Oggetto: **Realizzazione di una scuola dell'infanzia in località Petrara di Serra Sant'Abbondio, Zona F3.** Committenti: Amministrazioni comunali di Serra Sant'Abbondio e Frontone.

Rilascio parere gestore Servizio idrico integrato e Servizio gas metano.

Oggetto: **Realizzazione di una scuola dell'infanzia in località Petrara di Serra Sant'Abbondio, Zona F3.**

Rilascio fattibilità tecnica gestore del Servizio idrico integrato e Servizio gas metano.

planimetria rete idrica (non in scala)

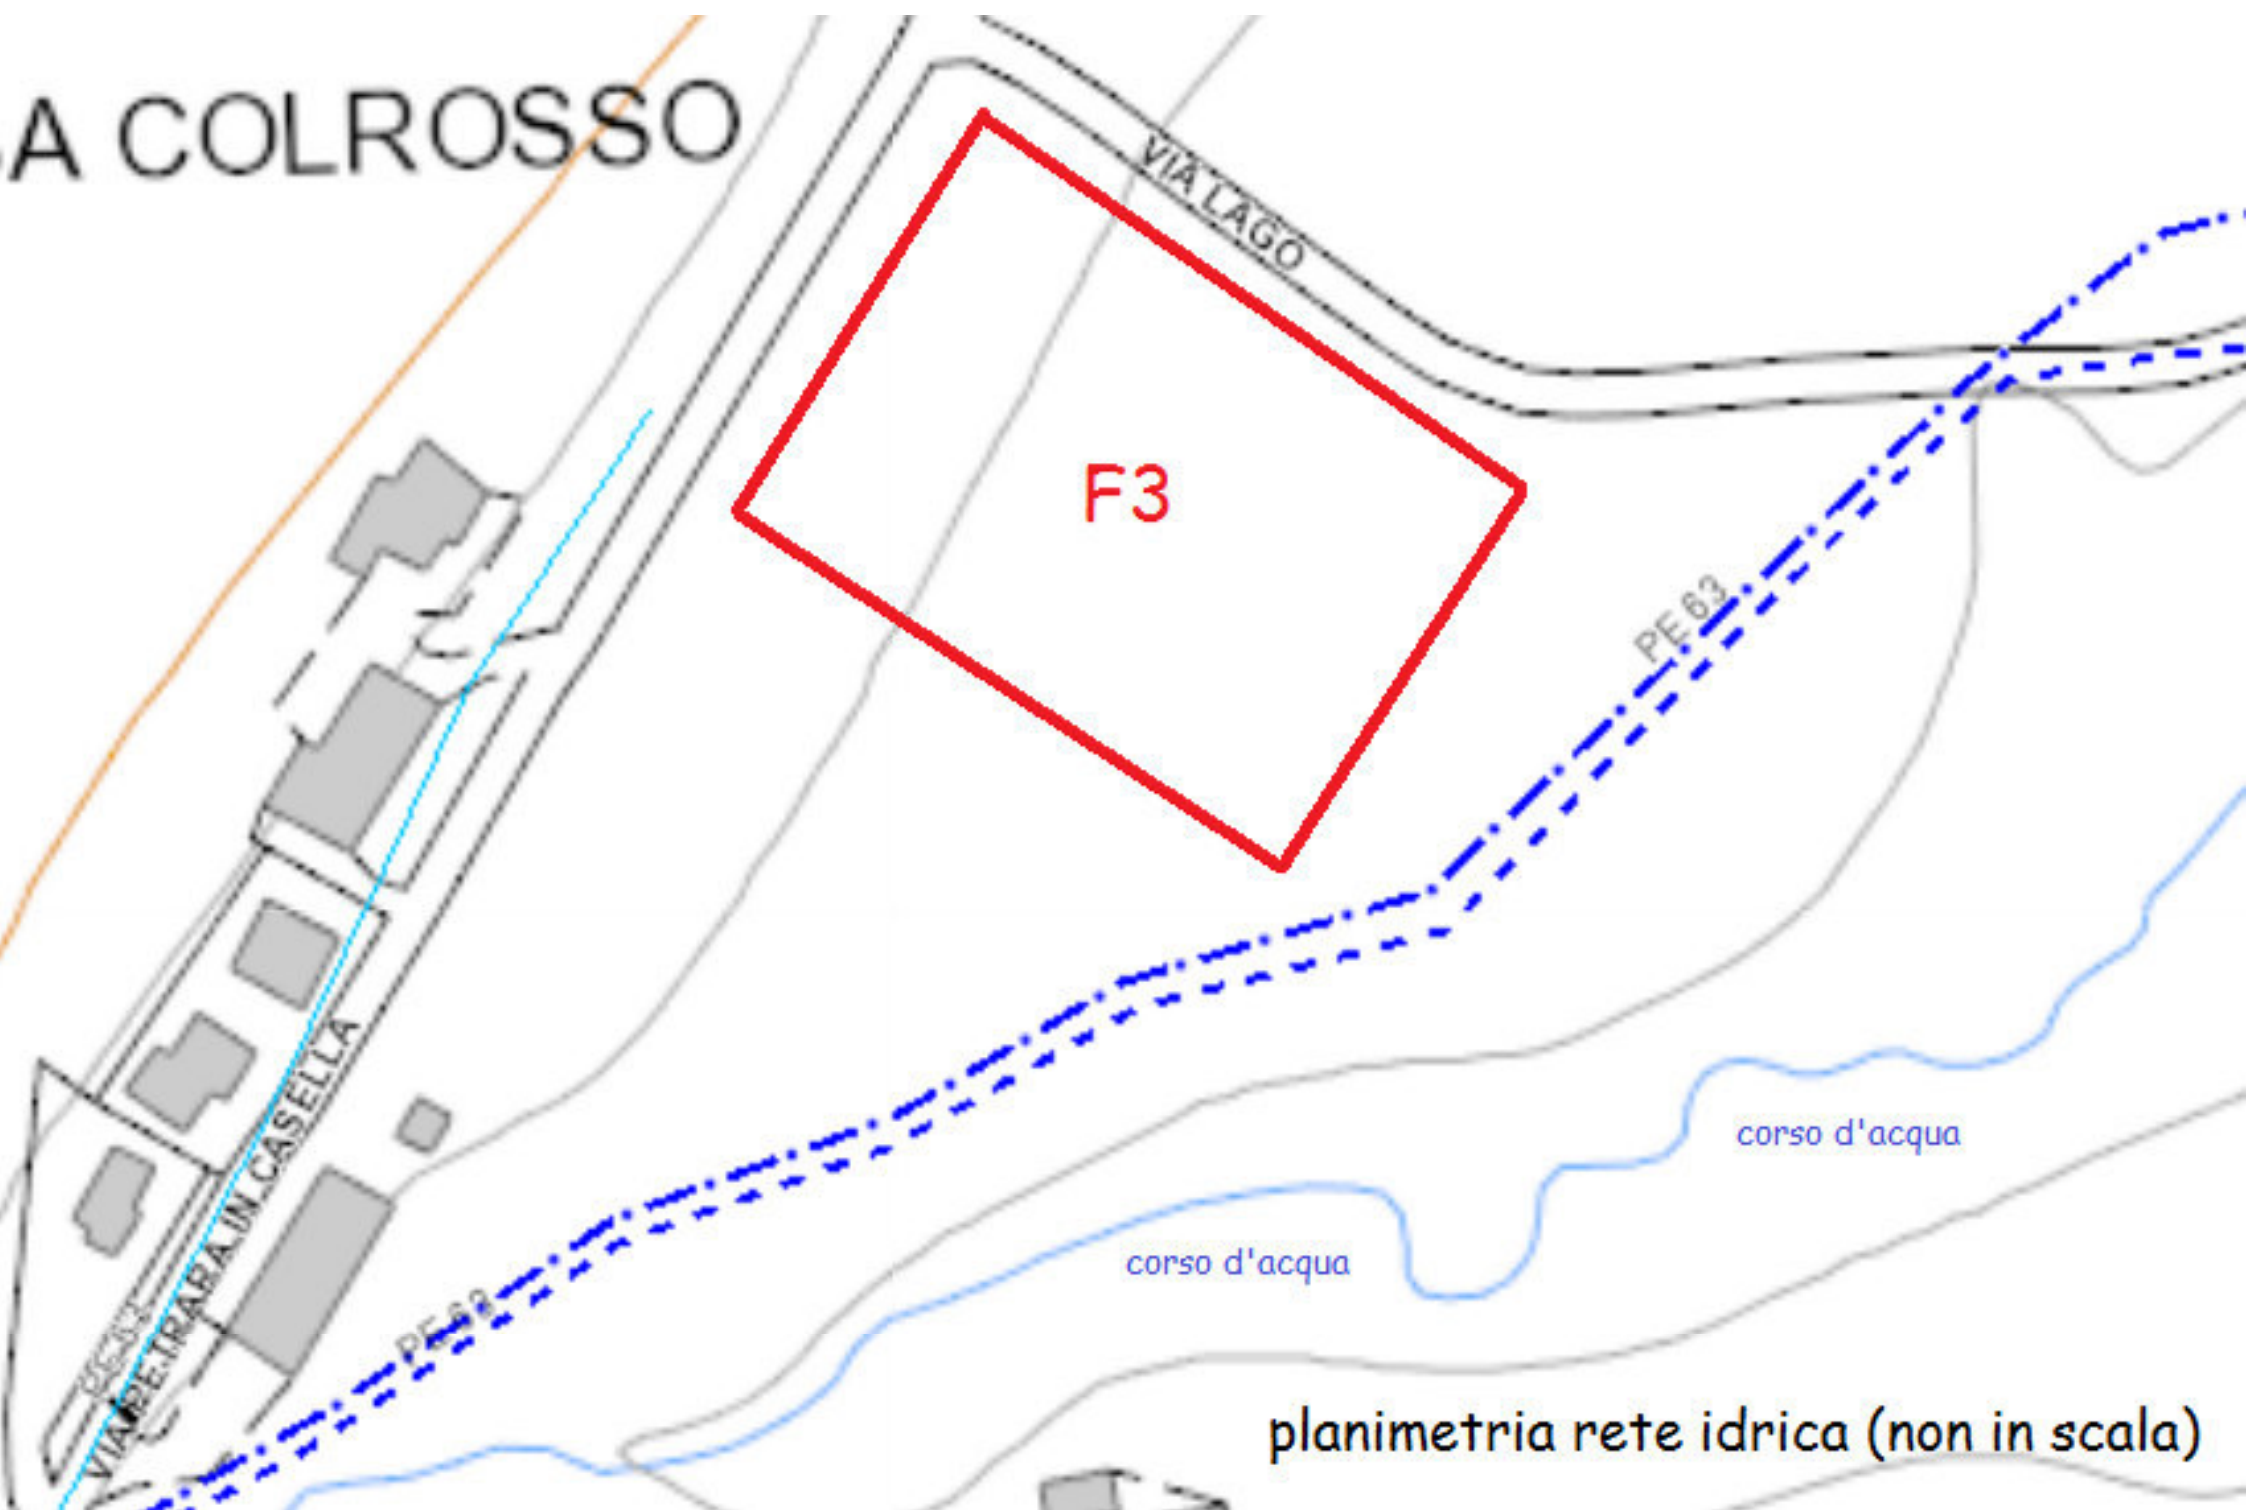
- Per la **fornitura idrica** è necessario estendere la condotta esistente in Via Petrara in Casella fino davanti al lotto in parola. Come evidenziato nella "planimetria rete idrica" allegata, a valle del lotto, a margine della scarpata che delimita il corso d'acqua, ci sono due condotte adduttrici che dovranno essere salvaguardate lasciando una fascia di rispetto e la possibilità di essere raggiunte in modo libero ed immediato.
